SUPPLERENDE HØRING

Forslag om ændringer i lokalplanforslag "Valby Idrætspark".

VALBY IDRÆTSPARK

**Forslag til lokalplan i supplerende høring
fra den 3. til den 21. november 2014**

Tegning nr. 4 - Byggefelter og bygningshøjder mv. (revideret)

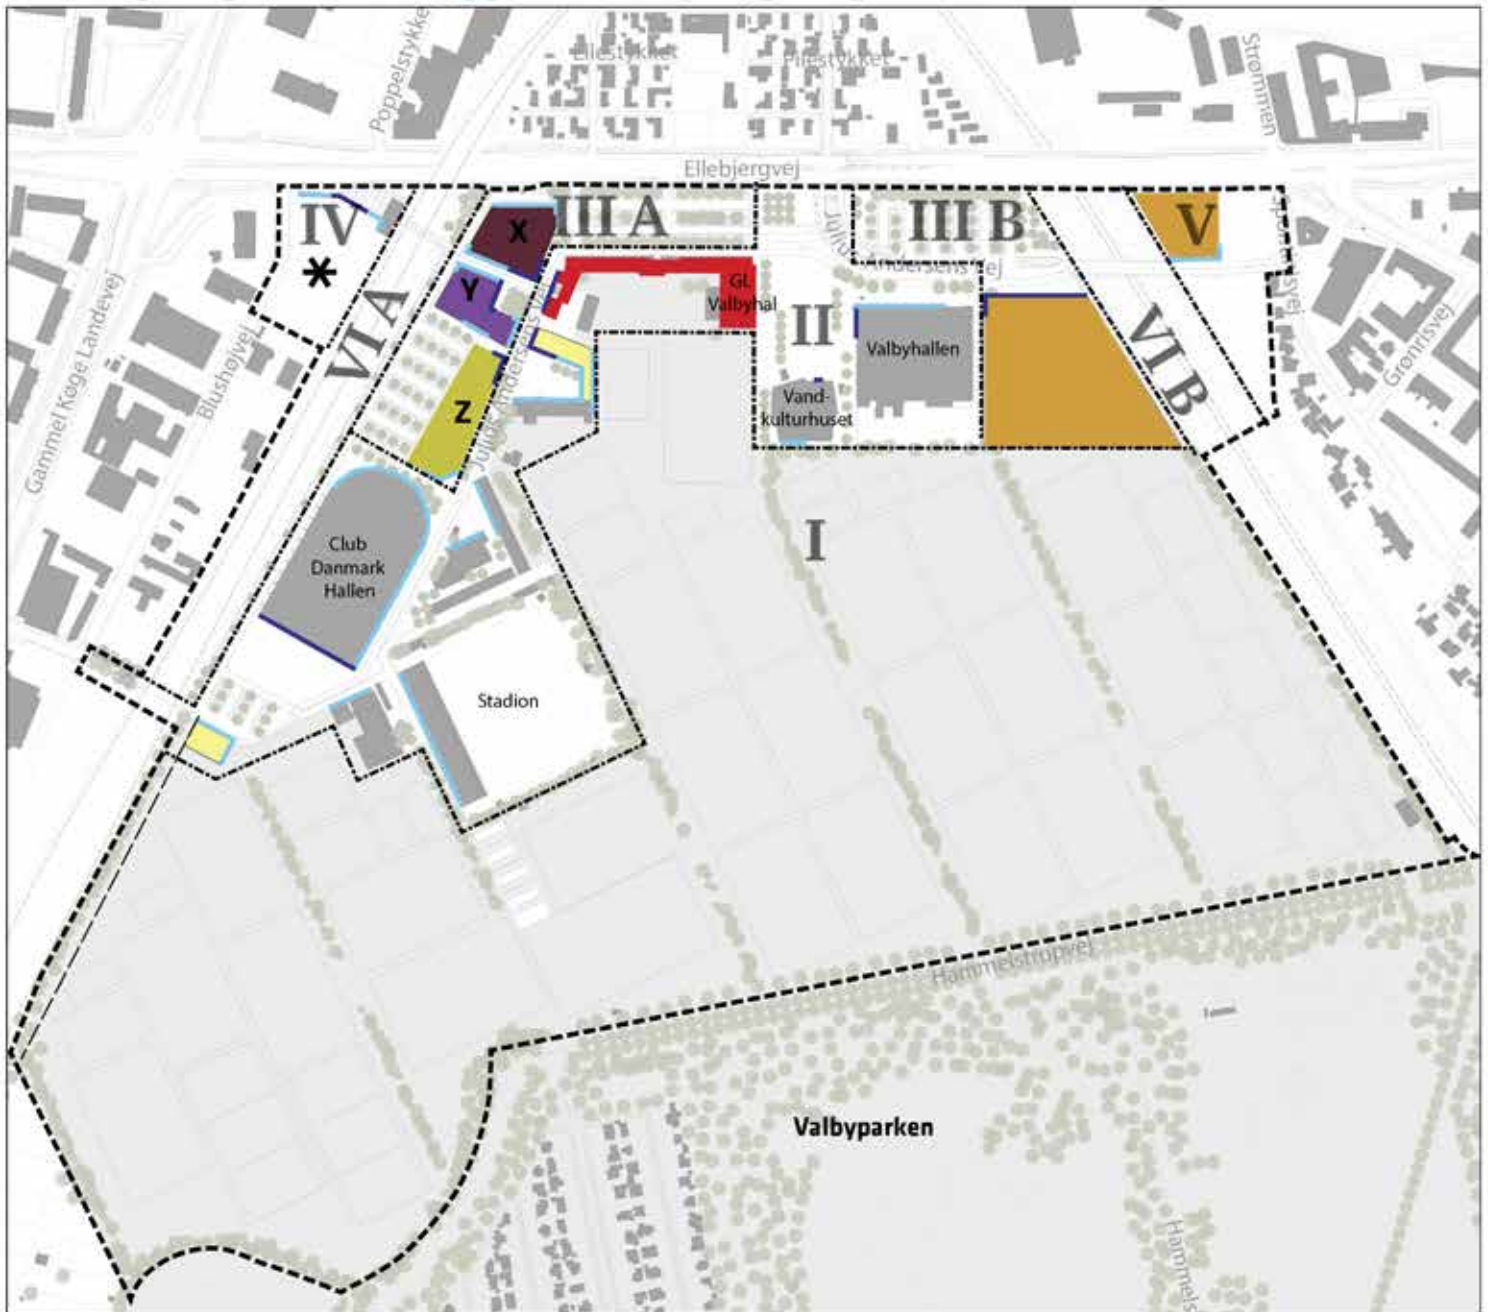
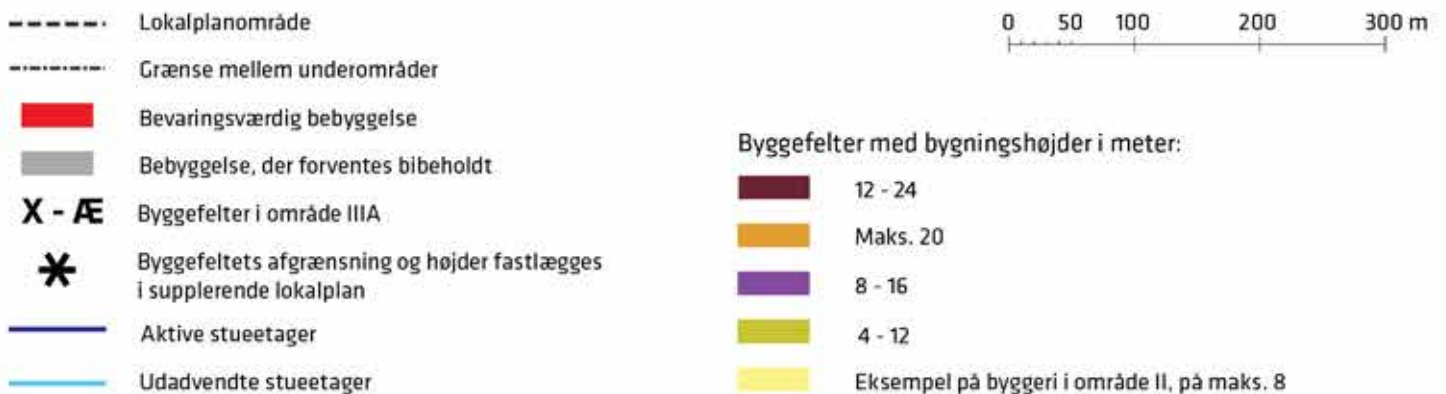
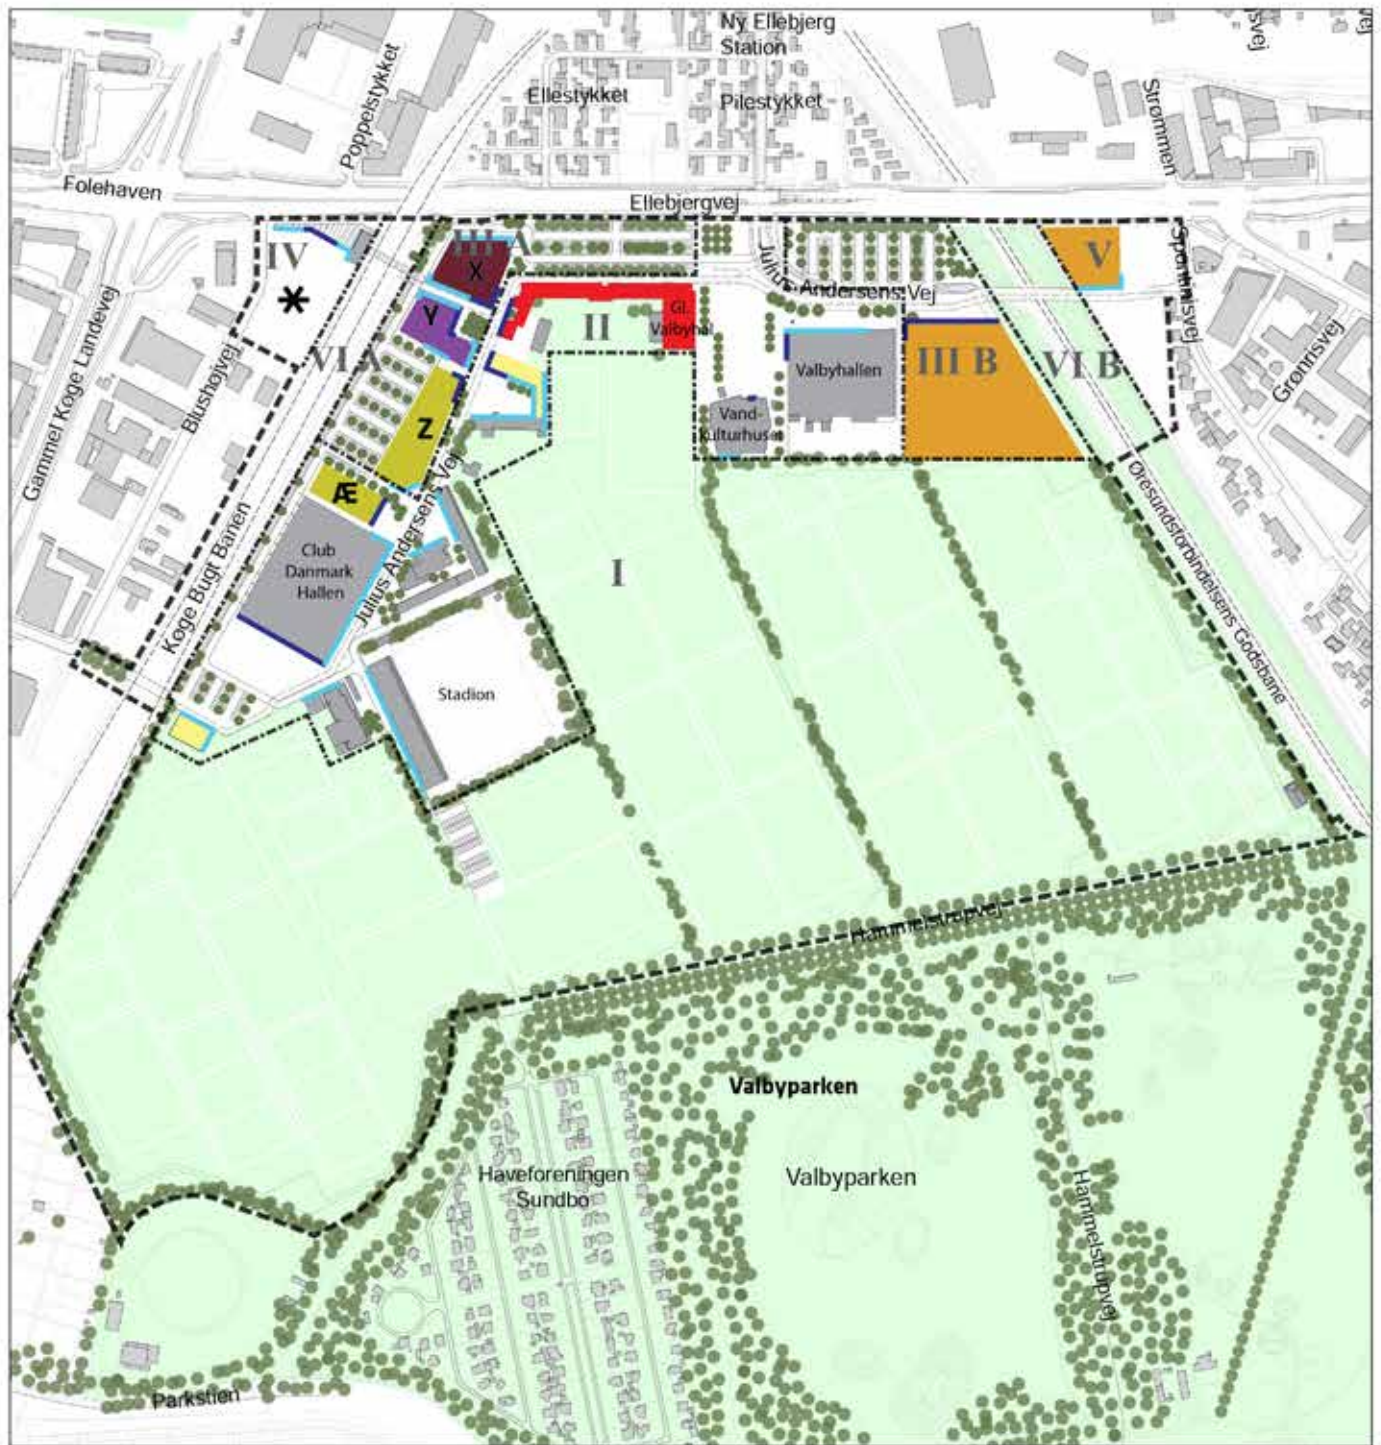
Den eksisterende bebyggelse, der er vist som bibeholdt, ændres idet den nordlige buede del af Club Danmark Hallen nedrives, og der muliggøres opførelse af en ny bygning på dette sted i et byggefelt mrk. Æ. Tegning nr. 3-5 og 5a ændres i overensstemmelse hermed ved indtegning af et byggefelt som eksempel på byggeri i område II.

Det fastlagte bebyggelsesfelt i område III B foreslås udvidet med 3 m mod nord begrundet i den ovenfor foreslåede ændring af § 4, stk. 2 og 5, samt tegning nr. 3, hvor stien langs forpladsen og rampen til p-kælderen flyttes. Tegning nr. 4 og 5 ændres i overensstemmelse hermed.

Der indsættes: Byggefelt Æ, nord for Club Danmark Hallen har dog en maksimale højde på 12 m.

Tegning nr. 5 - Byrum og beplantning (revideret)

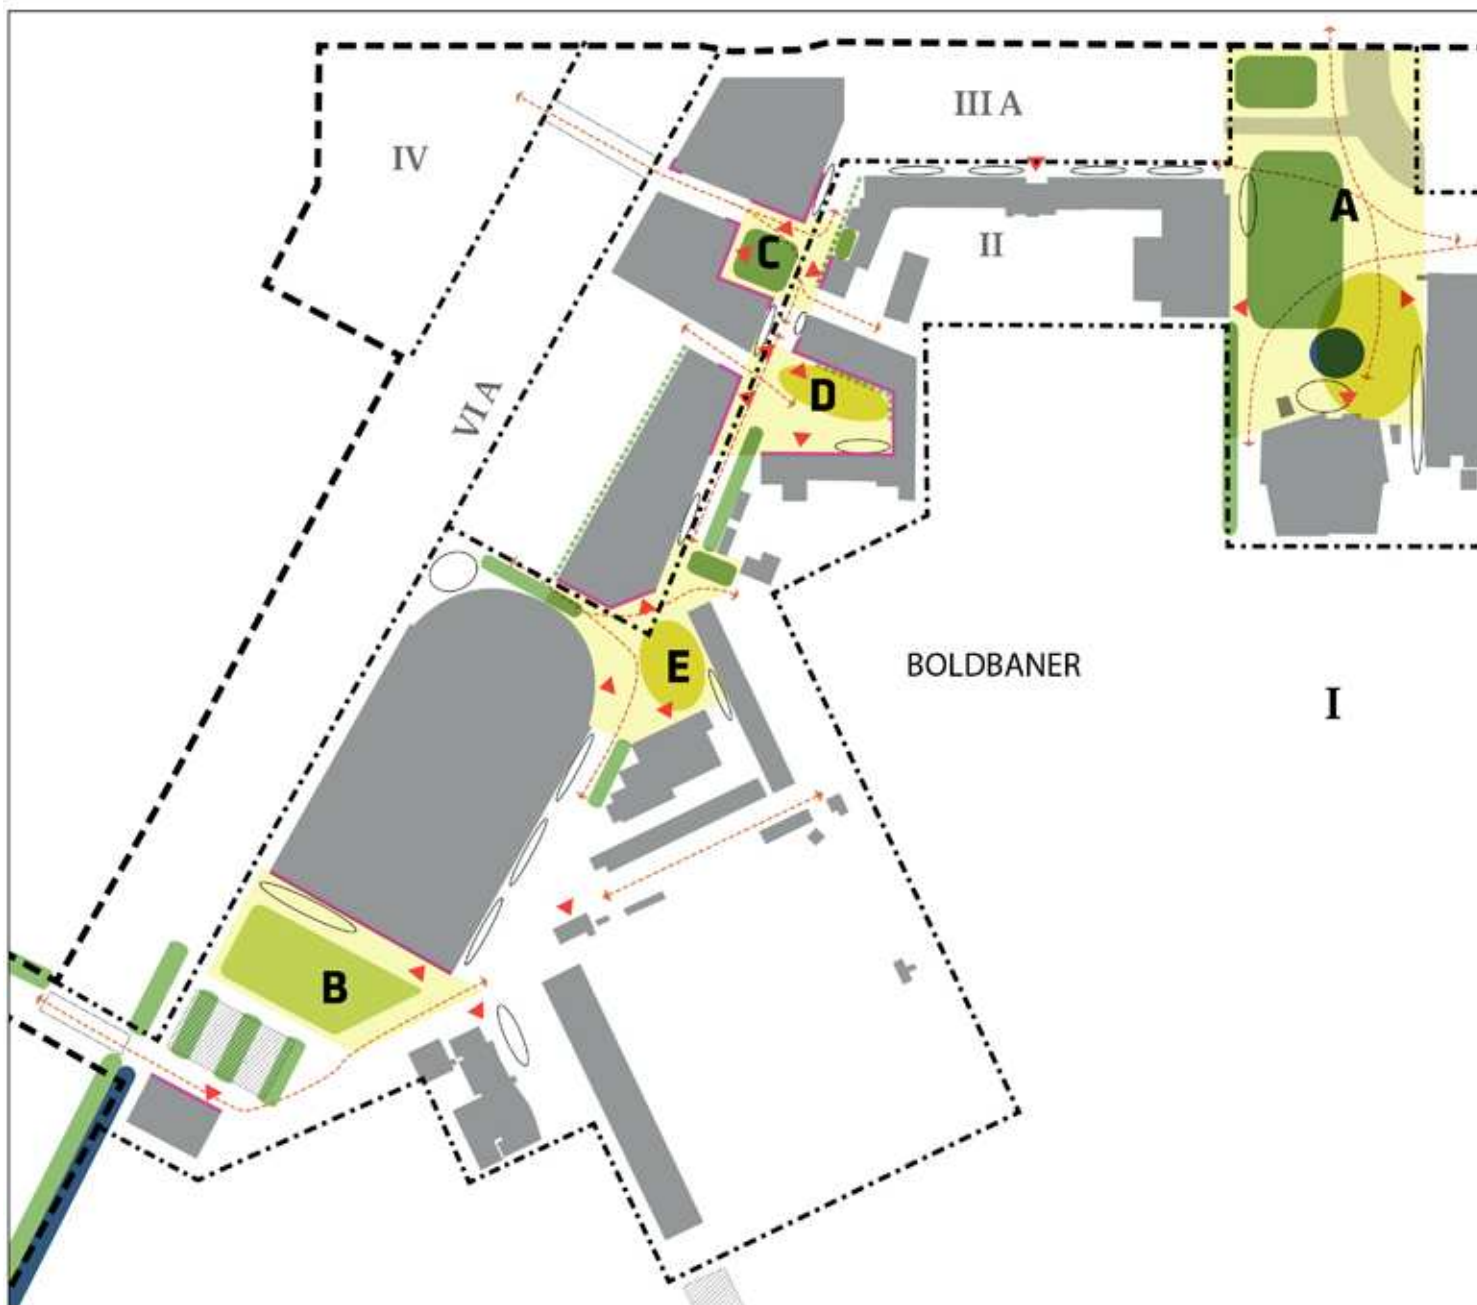
Tegning 5 og 5a ændres, så der tilføjes aktive og udadvendte facader til byggefelt mrk. Æ.

Foreslået tilføjelse i kommentar: Peplantning på eller langs med Energinet's lednings- og kabelanlæg ikke er mulig. På tegning nr. 5 fjernes nye træer på og langs lednings- og kabelanlæg.

På tegning nr. 5 og 5a udgår markeringen af en regnvandskanal.

Tegning nr. 5 a – Byrum A, B, C, D og E (revideret)

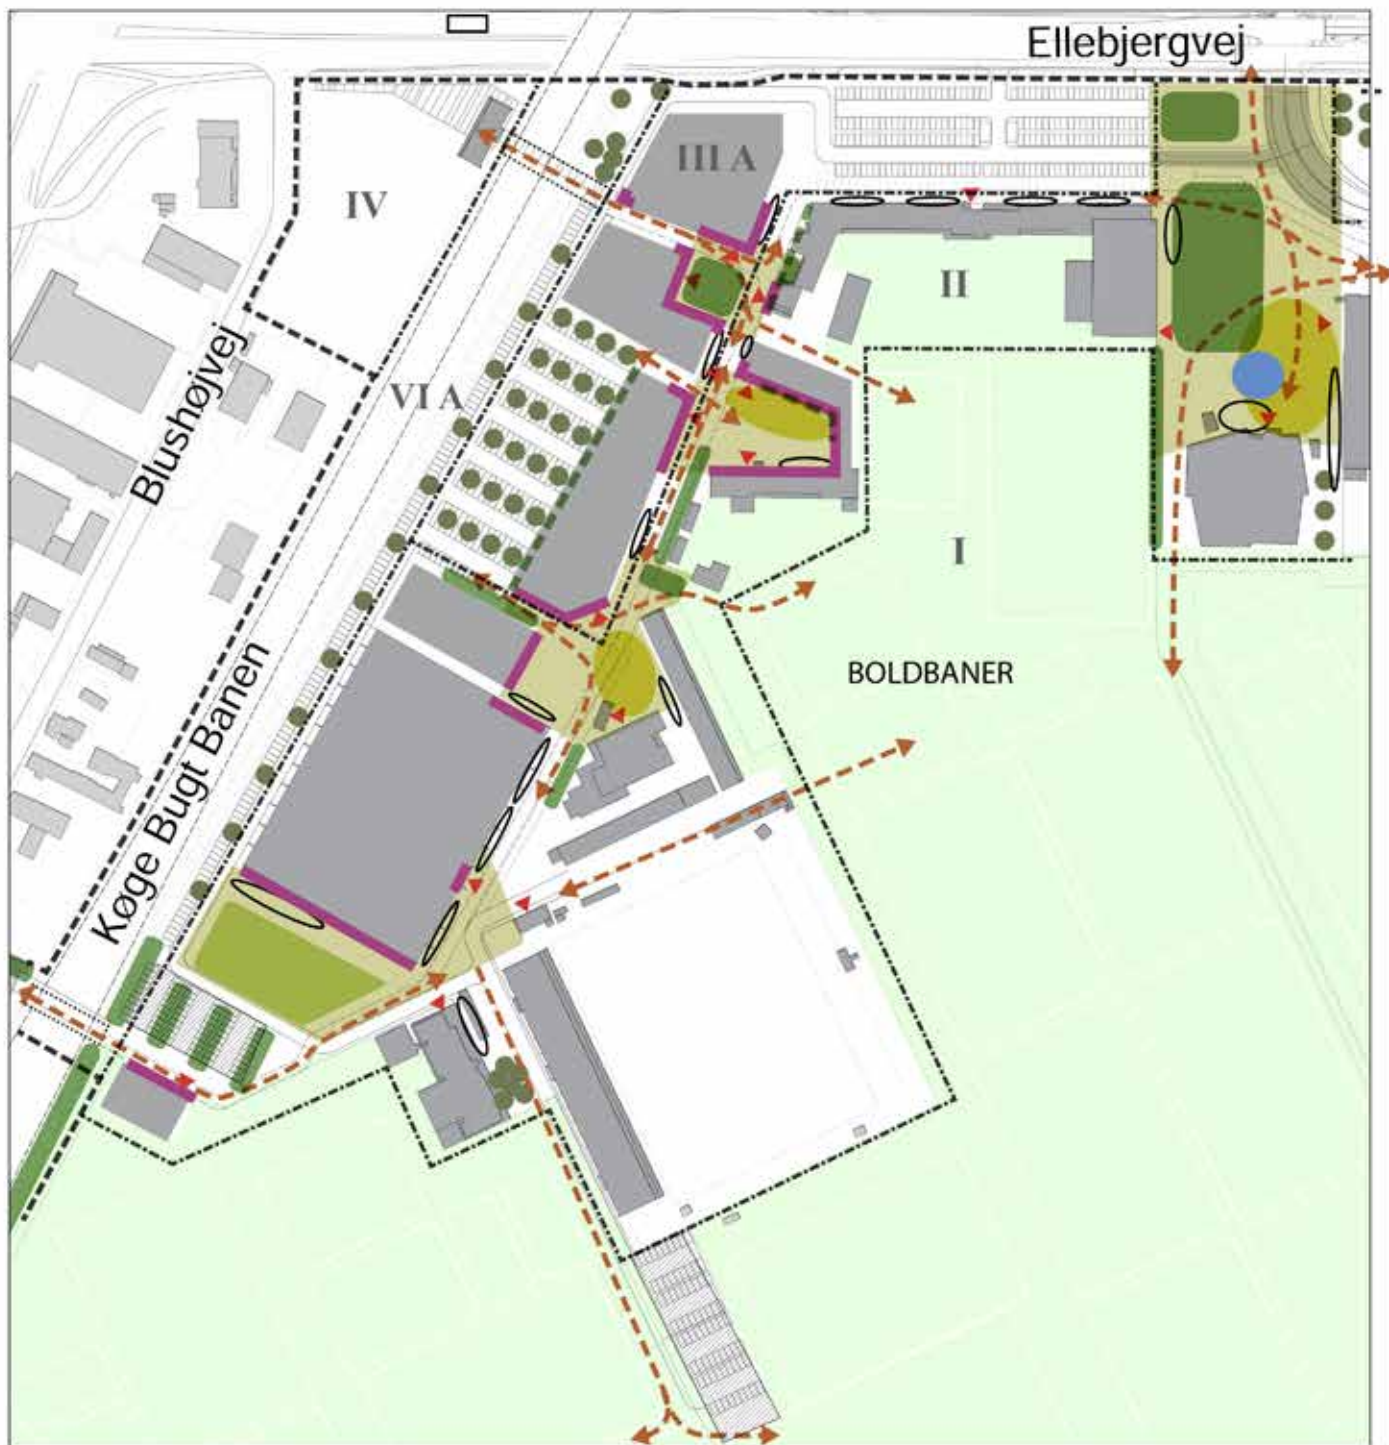
Den primære adgang til Club Danmark Hallen er flyttet fra sydsiden til østsiden og tegning nr. 5a rettes i overensstemmelse hermed.

Der ændres afgrænsning af byrum E som følge af nedrivningen af den nordlige buede del af hallen og det nye byggefelt, jf. ovenfor.
